### 規格變更通知

#### φ 22 XW 系列 / φ 30 XN 系列 緊急停止按鈕開關(照光型)

#### 變更內容

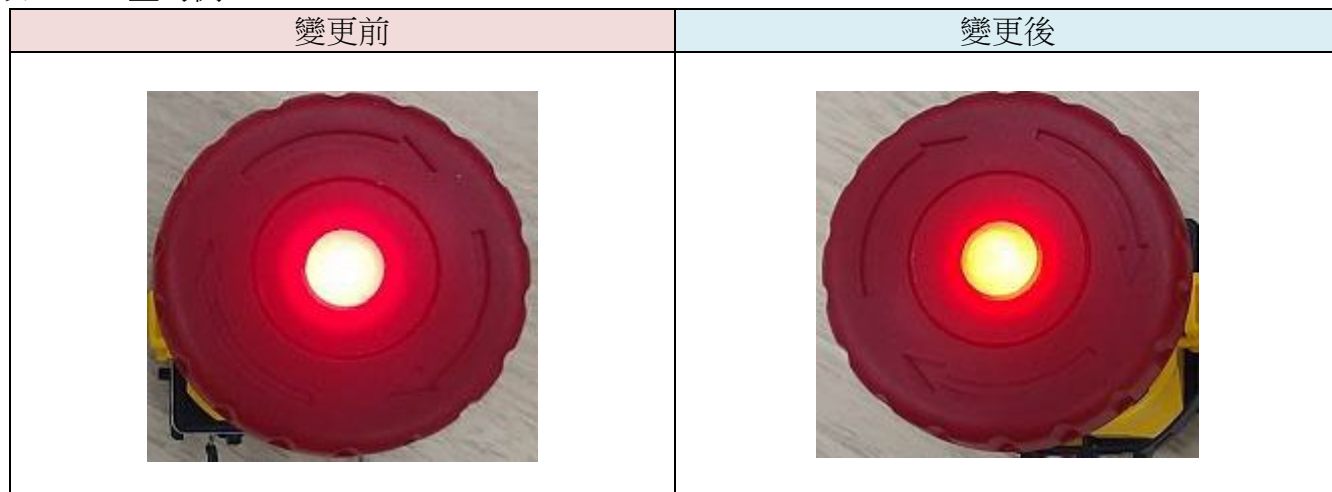
LED 照光部的規格變更如下，藉由此變更以提高亮度和降低消耗電流並縮短 LED 的交貨時間：

額定使用電壓	24V AC/DC	
額定電流	變更前	變更後
	15mA	5mA
外觀	<p>前端的 LED 變更</p> <p>樹脂色 由黃色變為黑色</p>
